Technische Mitteilung / Service Bulletin

Technische Mitteilung Nr. / Datum: TM TAE 671-0002, Erstausgabe / 27.07.2007
Service Bulletin No. / Date TM TAE 671-0002, initial issue / July 27, 2007

Betrifft: Schalldämpfer
Subject: Muffler

Betroffenes Luftfahrtgerät: Apex DR400 mit TAE 125-01 Einbaukit
Type affected: Apex DR400 with Installationkit TAE 125-01

Bild 1 / Figure 1

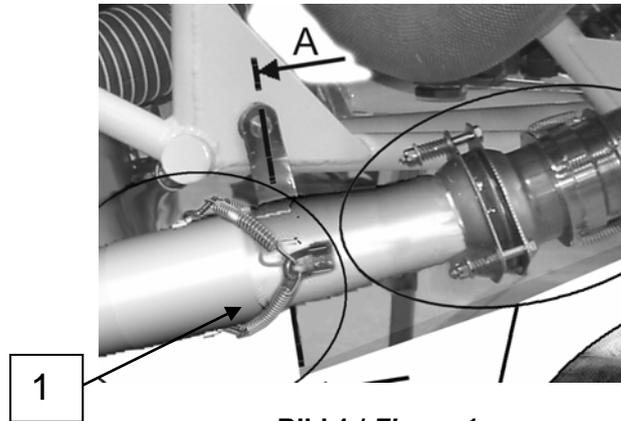
1. Remove cowling.
2. Remove springs that tighten the slip joint, see Fig. 1.
3. Remove the 2 bolts (Fig 2, item 1) that hold the fixing clamp of the installed muffler.
4. Remove Muffler

Bild 3/ Figure 3

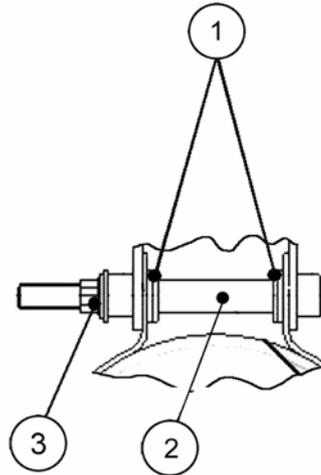
5. Slide and position the muffler clamp p/n 56-81-25-001 to approximately one third forward of the Akrapovic muffler (p/n 56-81-00-126)
6. Position and attach the muffler to the dampened support using one of the two bolts previously removed, see Fig. 3 and Fig. 4.

It is possible to adjust the muffler clamp by removing one or two washer(s) (Fig. 3, item 1) located on each side of the spacer (Fig. 3, item 2). To keep the tightening length, install the removed washers under the nut (Fig. 3, item 3).

♦ **Note:** Do not tighten the nut yet.

Bild 4/ Figure 4

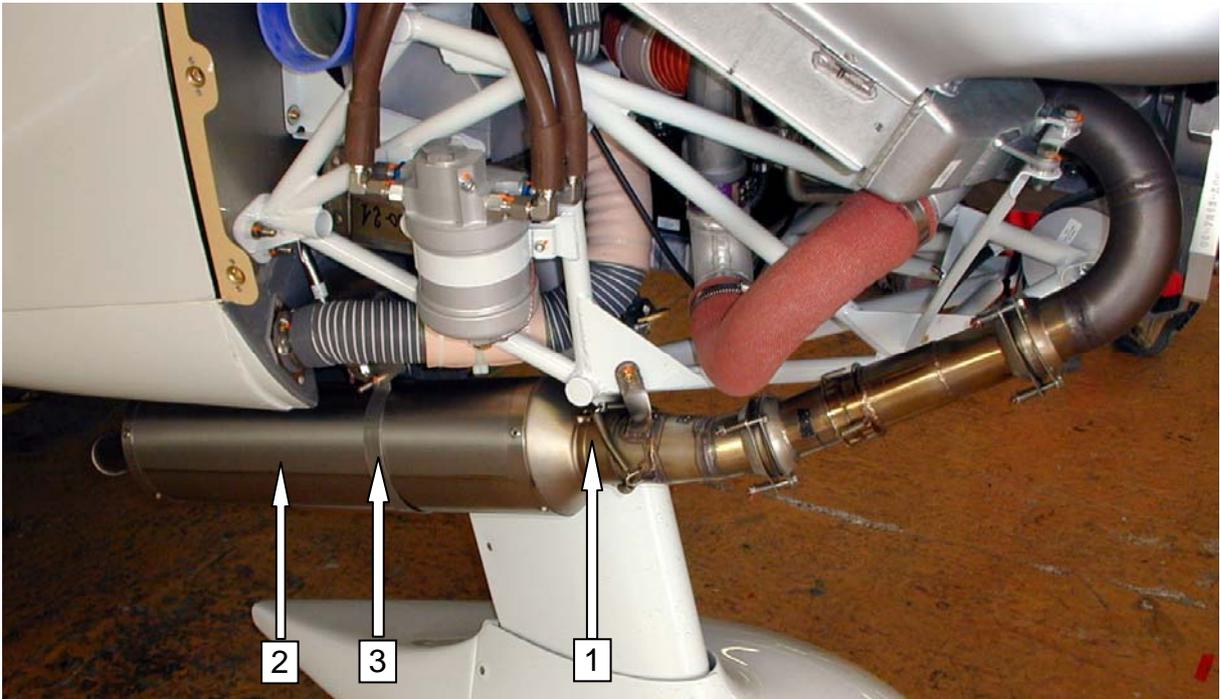
7. Install the 4 holding springs (Fig. 4, item 1). Adjust the position of the muffler clamp as required and tighten the nut/bolt on the damped support.

Tightening torque:

3 Nm (26 lbf.in) for 5mm bolts
5 Nm (44 lbf.in) for 6mm bolts
